## SERVICE INFO – INA 0099

# Изменение состава упаковки для 532 0020 10

532 0020 10

Рисунок 1: 532 0020 10 - ролик INA с крепежным болтом

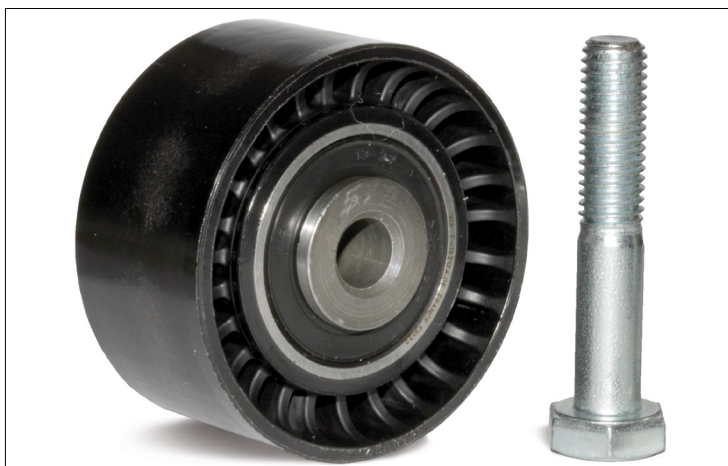
Наполнение комплекта 532 0020 10 было оптимизировано. Благодаря конструкции направляющего ролика, болт M10X55 может быть использован на всех указанных автомобилях. Соответственно, болт M10X55 и шайба более не требуются. Упаковка содержит направляющий ролик (рис.1, слева) и болт M10X55 (рис.1, справа).

Как описано в брошюре INA 0070, на вышеуказанные автомобили может также устанавливаться металлический ролик. Пластиковый ролик заменяет его полностью.

■ Пластиковый ролик соответствует всем требованиям и отличается только материалом исполнения.
